GRANSKNINGSUTLÅTANDE

SÖDRA INFARTEN ETAPP 2

SÖDRA INFARTEN ETAPP 2, HALMSTADS KOMMUN
1380K-P2023/10

Utökat förfarande, KS 2017/00527
Kommunstyrelsens samhällsbyggnadsutskott 2023-02-28

Tabell 3

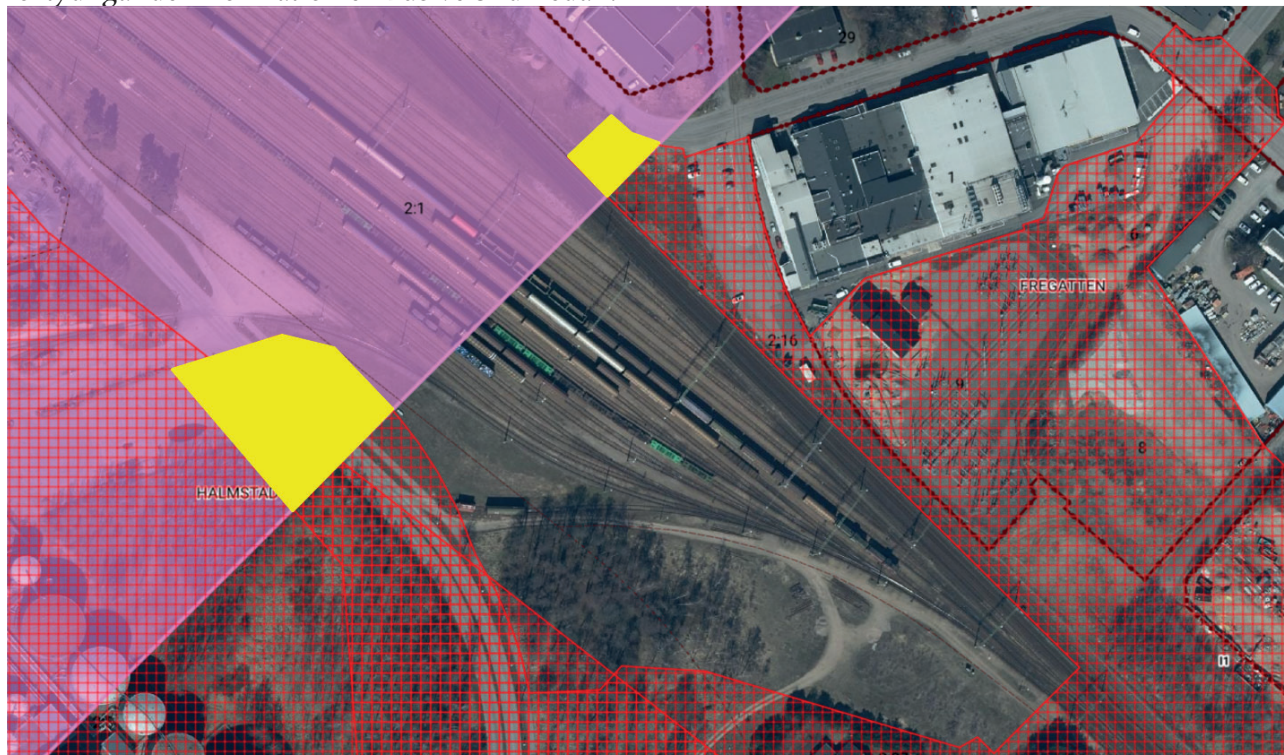
Länsstyrelsen anser att för att tillåta den lösning som kommunen föreslår så behöver de visa på att de befintliga dammarna nedströms har kapacitet för att hantera det dagvatten som planområdet genererar utöver den volym som dammarna är ursprungligen avsedda för. Kommunen behöver också göra beräkningar av den reningseffekt som dessa dammar medför samt presentera underlag som visar den slutliga föroreningshalten till recipient från planområdet.

Vad gäller dagvatten + MKN har föroreningsberäkningar kompletterats efter länsstyrelsens synpunkter, se PM Dagvatten Södra infarten etapp 2, Sweco 2023-01-25. Med rening i nedströms dagvattenanläggningar beräknas en hög reningseffekt uppnås, för fosfor och kväve mellan 80-90%. Reningseffekten för metaller beräknas vara ännu högre, mellan 90-97% och för TBT ca 85-90%. För alla modellerade ämnen (se PM Dagvatten Södra infarten etapp 2, Sweco 2023-01-25, tabell 3 nedan) bedöms reningseffekten vara hög och tillräcklig för att inte orsaka negativ påverkan på miljökvalitetsnormerna i Laholmsbukten.

Resultat av föroreningsberäkningar i StormTac för nuläge och enligt planförslag samt rening i dammsystem utanför planområdet.

Vad gäller hydraulisk kapacitet har dagvattenutredningen från 2020 (Sweco 2020-10-15) utgått ifrån att dagvattenflödena inte ska försämrats utifrån ett 10-årsperspektiv enligt ABVA 2012 (Allmänna bestämmelser för brukande av den allmänna vatten- och avloppsanläggningen). Ytbehov av dagvattenlösningar för att fördröja tillräcklig volym har föreslagits. Om svackdikena anläggs enligt förslaget kommer inte den hydrauliska belastningen öka gentemot dagens situation. Med anledning av detta samt recipientens närhet bedöms nedströms dammar ha erforderlig hydraulisk kapacitet. (Sweco 2023-01-25). Planbeskrivningen har under rubriken "Miljökvalitetsnormer" kompletterats med denna förtydligande information inklusive tabell ovan.

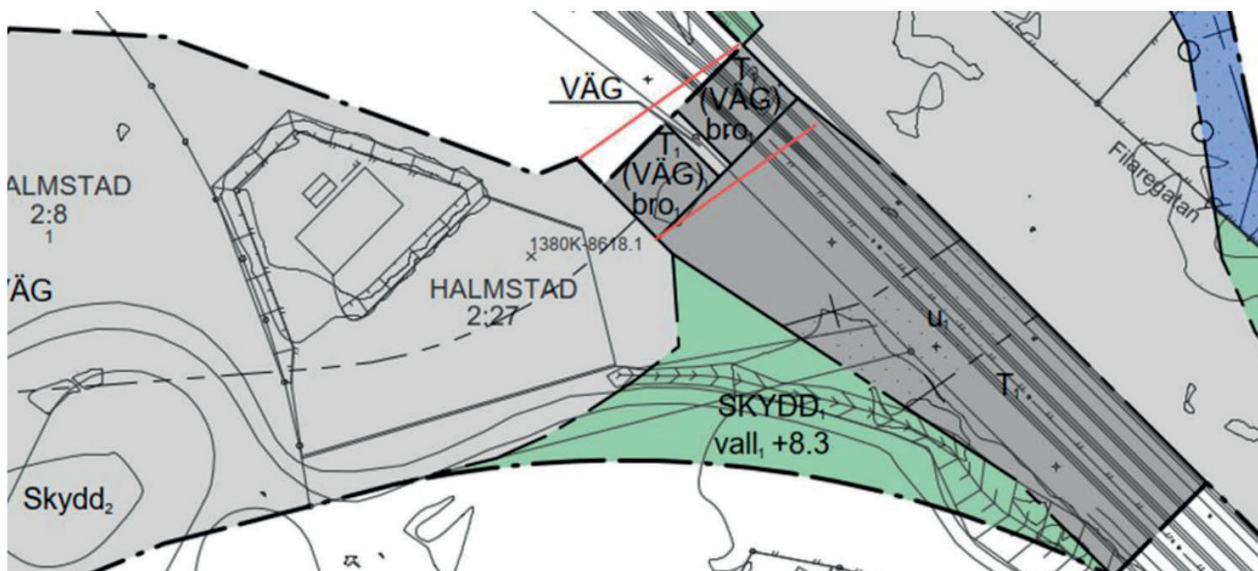
Under rubriken Huvuddrag på sidan 5 står ”Planförslaget omfattar även användningarna allmän plats ”NATUR” med primärt syfte dagvattenhantering, och allmän plats ”SKYDD1”, med syfte att motverka buller och risker kopplad till transporter av farligt gods.” Det bör förtydligas att det är buller och farligt gods från/på Södra infarten som avses.

Allmän plats "SKYDD₁" norr om fastigheten Halmstad 2:42 (Måsen) skyddar, vad gäller buller, främst mot buller från Västkustbanan. Av framtagna bullerutredningar (WSP 2020-11-16 och Ramböll 2020-11-18) framgår att beräkningen för tillskottet av den nya broförbindelsen visar att riktvärdena för buller från vägtrafiken inte överskrider riktvärdet 55 dBA dygnsekvivalent ljudnivå vid bostadshusen inom Måsen, varför behov av bullerskyddsåtgärder för den tillkommande vägtrafiken inte bedöms nödvändig. Allmän plats "SKYDD₁" norr om fastigheten Halmstad 2:42 (Måsen) fungerar också som skydd mot farligt gods på Västkustbanan. Nuvarande formulering kvarstår.
